Mission régionale d'autorité environnementale
PAYS DE LA LOIRE

**AVIS DÉLIBÉRÉ SUR
LE PROJET DE PARC ÉOLIEN PORTÉ
PAR LA SAS ENGIE GREEN LES CHAMPS LONGS
SUR LES COMMUNES DE CHAMPFLEUR ET BETHON (72)**

n° PDL-2022-5858

Carte issue de l'étude d'impact, page 219, projet de parc éolien par rapport à la synthèse de la sensibilité des milieux pour la biodiversité au sein de l'aire d'étude immédiate. Cette carte a pour principale limite de masquer les chemins d'accès, pourtant générateurs d'impacts.

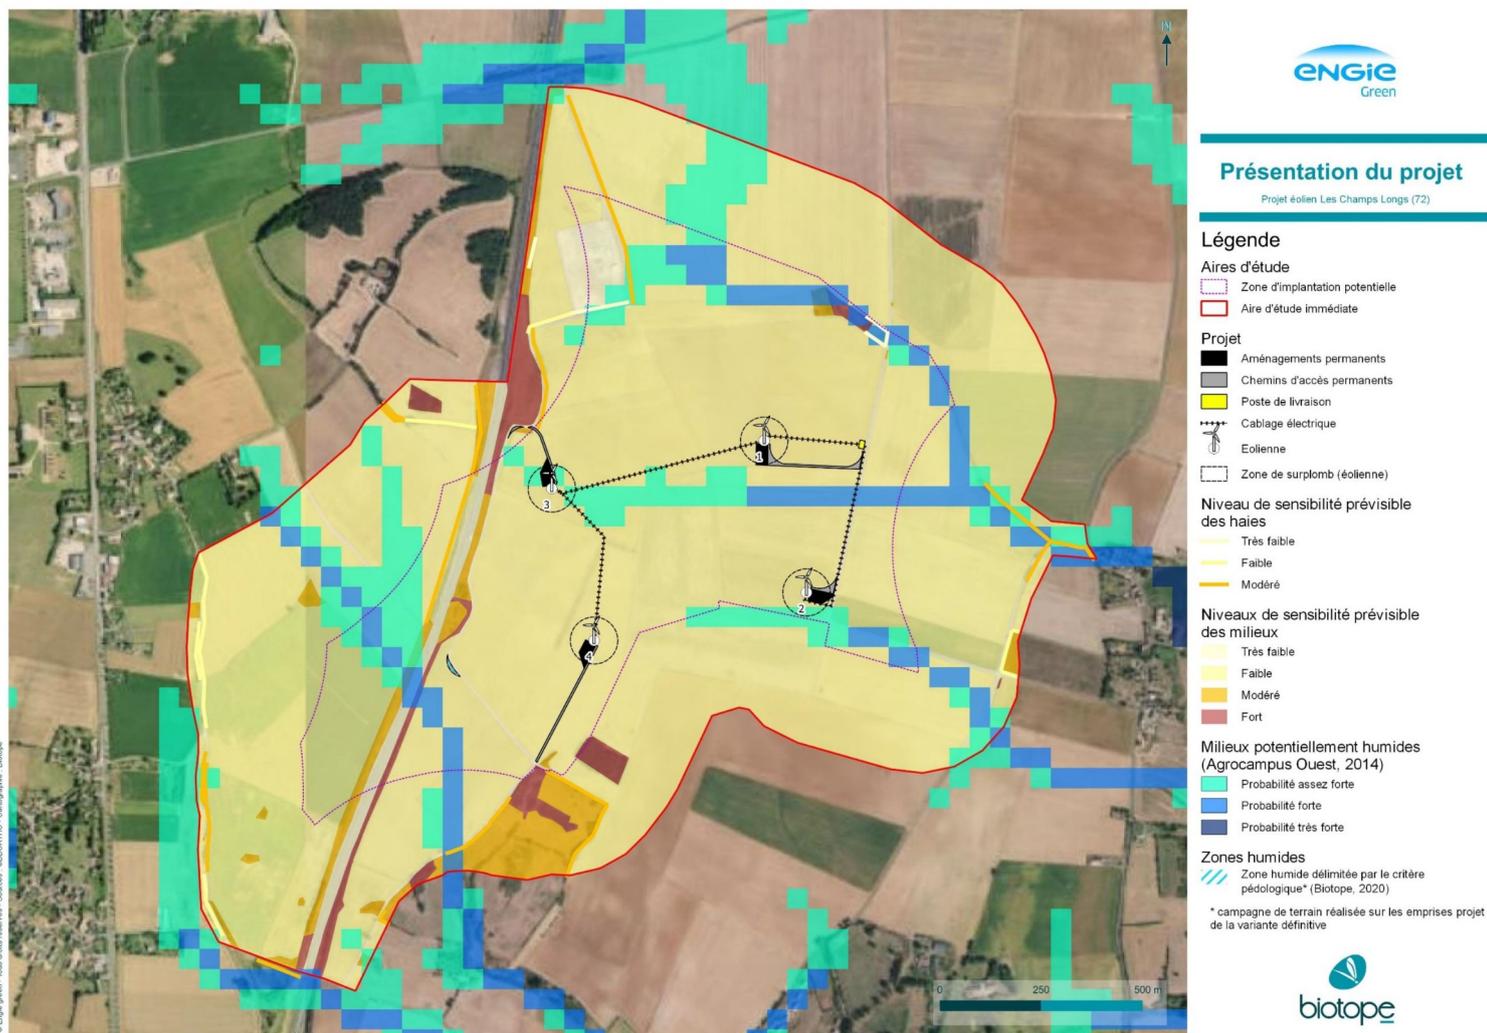
L'absence de recherche affinée des zones humides lors de l'examen de l'état initial et le report de cette démarche au stade d'un inventaire de terrain ultérieur au choix de la variante, ne permet pas, en outre, de garantir l'application effective de la démarche d'évitement.

Par ailleurs, les éoliennes se placent, pour toutes les variantes, à proximité du réseau électrique pour lequel le porteur de projet envisage la possibilité d'une mise en terre avant la phase de chantier, sans toutefois en tenir compte dans les propositions de variantes.

La MRAe recommande de mieux justifier la proposition initiale des trois variantes et de tenir compte de l'intégralité des enjeux révélés par une étude de l'état initial complétée (périmètre de projet comportant le

raccordement, la mise en terre des réseaux électriques, les zones humides, les préconisations de sécurité, etc.).
